島根原子力発電所2号機
内部溢水について
(審査会合における指摘事項の回答)

平成27年5月
中国電力株式会社

審査会合における指摘事項に対して回答

図1.2 外乱分析図

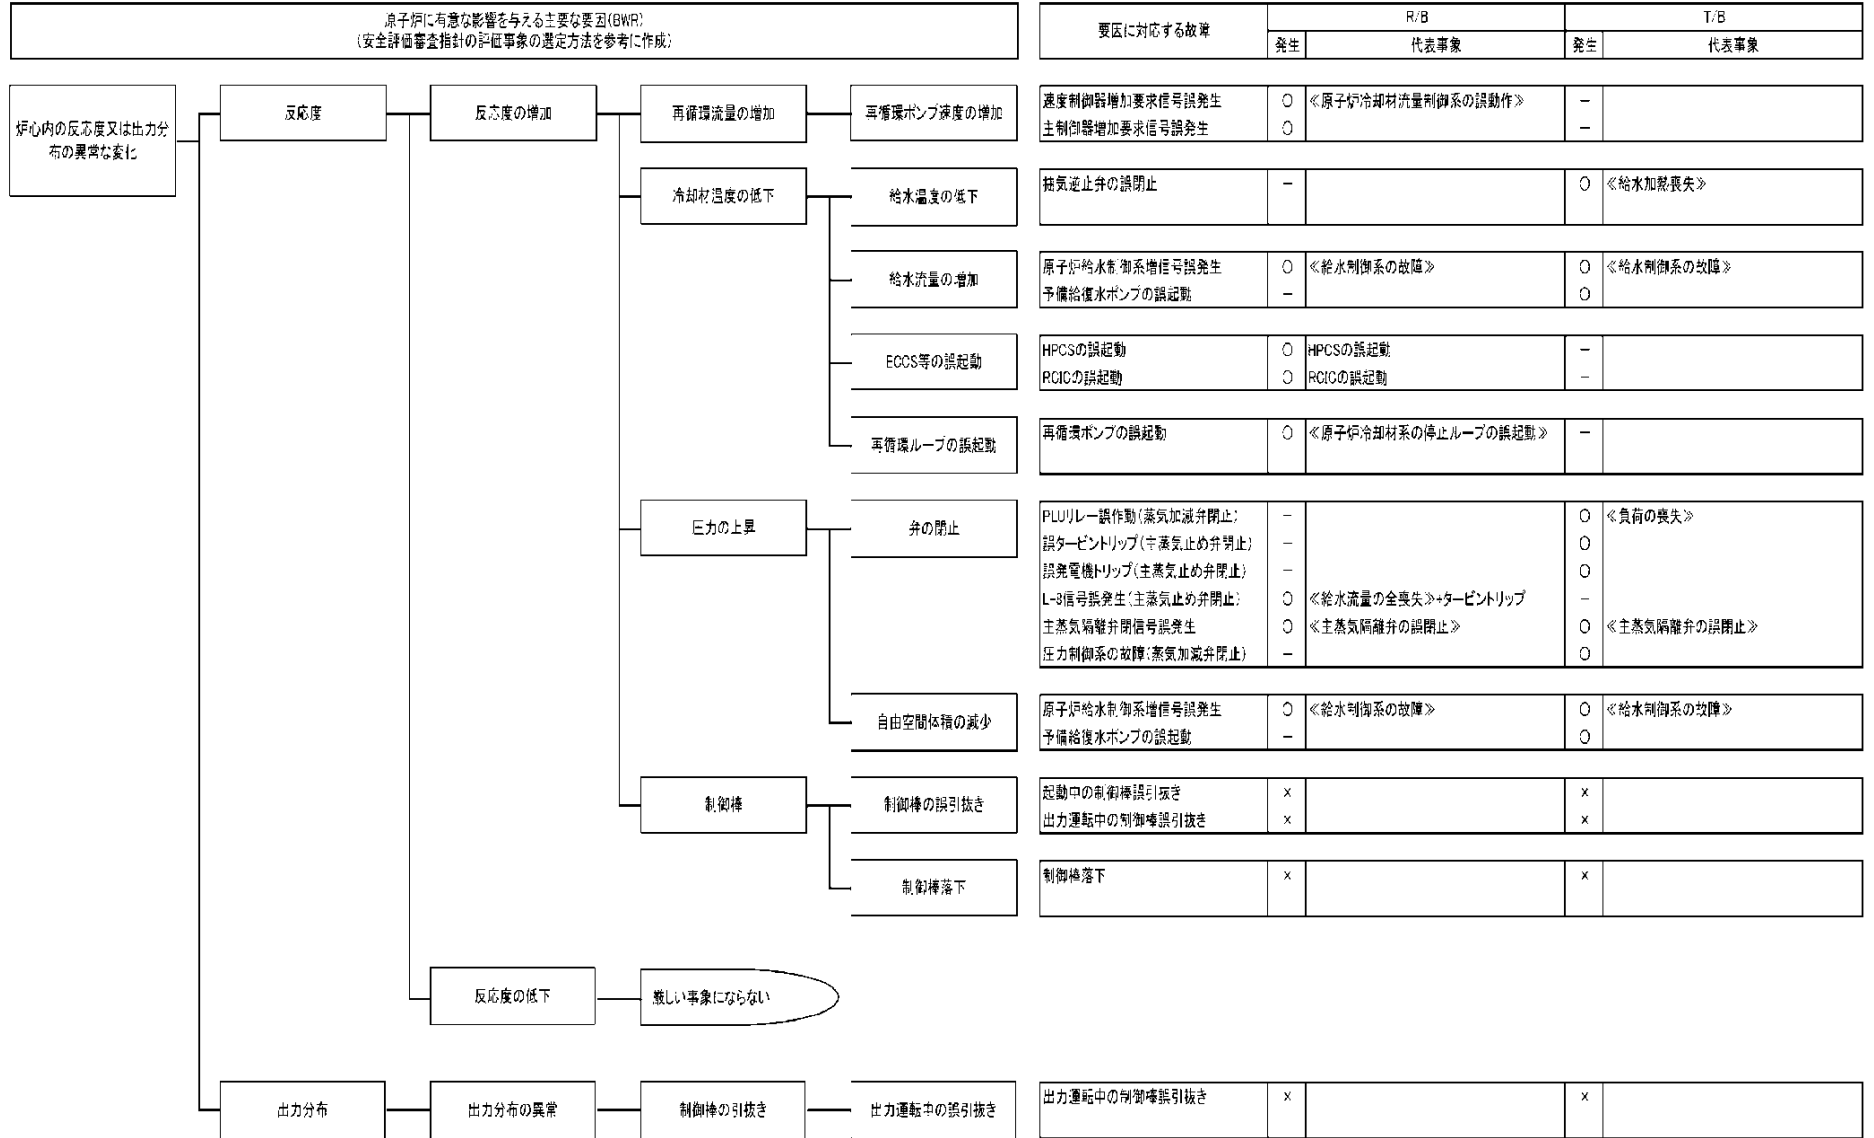
(指摘事項) 溢水によって多重故障が想定されるが、溢水によって安全保護機能が喪失しないことを説明すること。

溢水により原子炉に外乱が及ぶ事象の選定について、網羅的に検討すること。また、当該事象に対して、単一(ランダム)故障と溢水による故障の2つの故障を想定しても、緩和系の機能が失われないことを説明すること。等

(回答)「内部溢水により想定される事象の確認結果」により説明。

内部溢水により原子炉に外乱が及ぶ場合について、重畳事象も含めどのような事象が起こる可能性があるか分析を行い、発生する可能性のある事象に対して、単一故障を想定した場合においても収束が可能であるか、また、安全停止が可能であるかについて解析的に確認を行った。

図1 安全区分を有する機能の判定基準

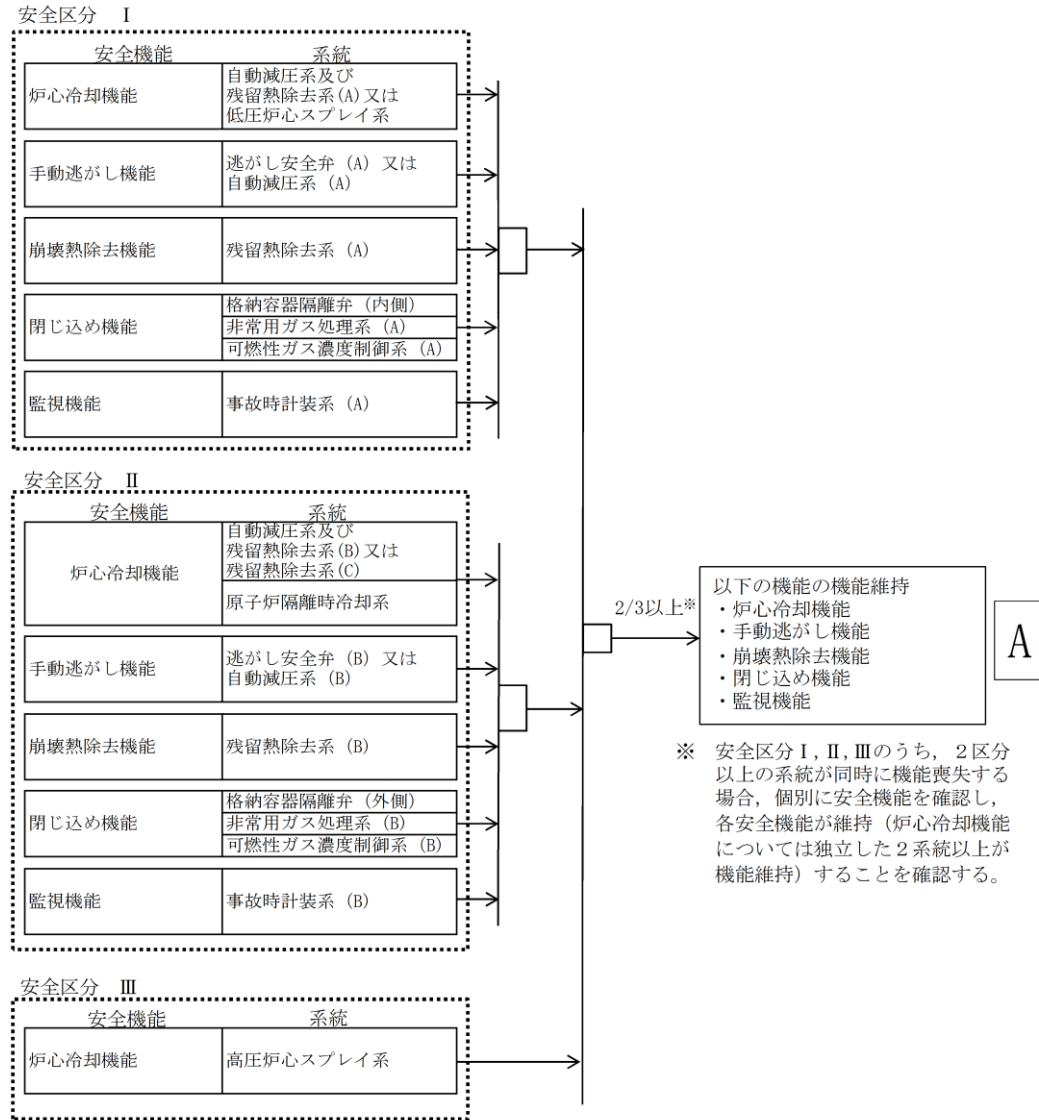
(指摘事項)各安全上重要な機器について、内部溢水に対する多様性や多重性の判断する際のプロセスを説明すること。

(回答)重要度の特に高い安全機能並びに燃料プール冷却機能及び燃料プールへの給水機能を有する設備について、安全区分・系統と多重性・多様性の関係を整理した。

(安全区分を有する安全機能の例)安全区分(I, II, III)にて多重性・多様性を有する以下の機能については、3区分に分類される安全区分の系統のうち、2区分以上が機能維持することを基本とし、2区分以上が機能維持できない場合は、個別に安全機能を確認し、各安全機能が維持(炉心冷却機能については独立した2系統以上が機能維持)することを確認した。

流入防止対策後の燃料プール廻りのダクト敷設状況

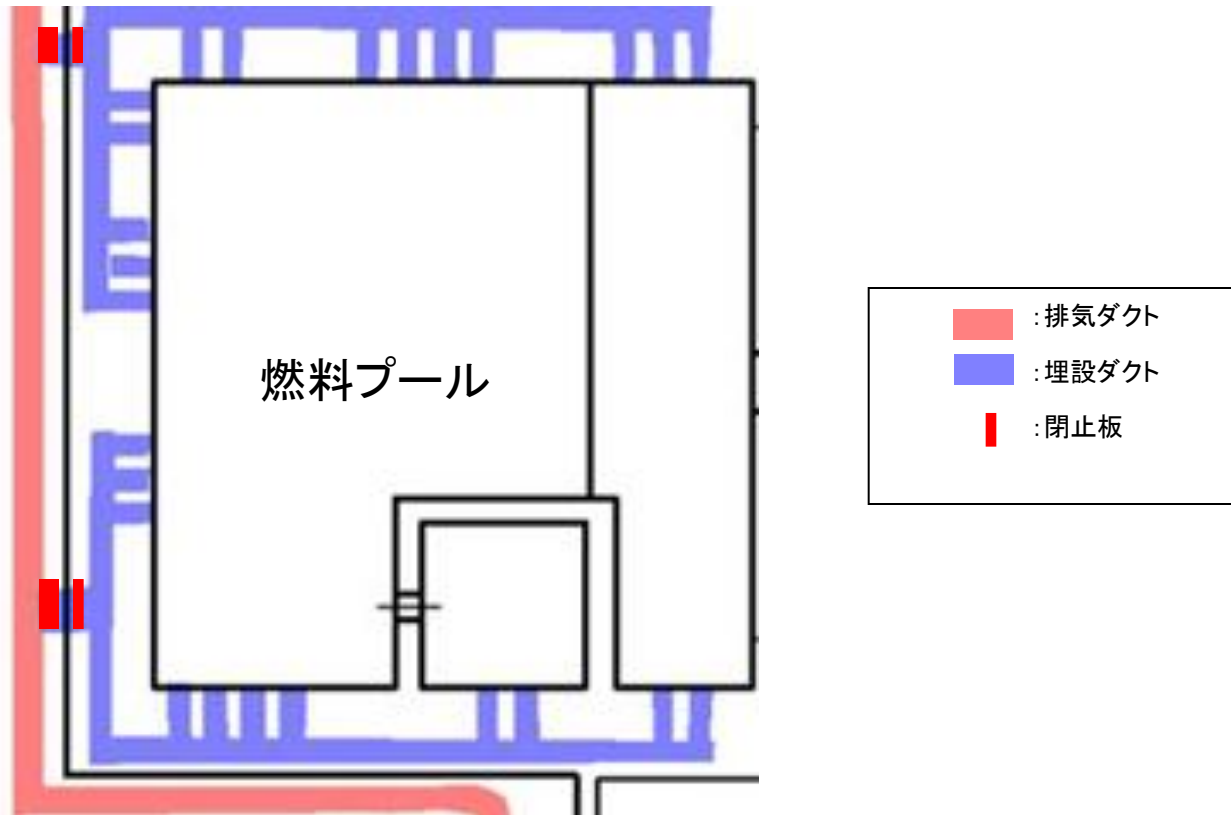
(指摘事項) プール周囲のダクトについては、事業者として必要かどうか評価した上で使用するかどうかも含め対策を検討した上で適切な管理を行うこと。

(回答) 燃料プールのスロッシングにより、燃料プールの水がダクト吸入口から埋設ダクトを經由して、空調換気系の排気ダクトへ流入することを防止するため、埋設ダクト出口側の躯体壁面へ閉止板を設置する。本対策により、排気ダクトへプール水が流入することはない。
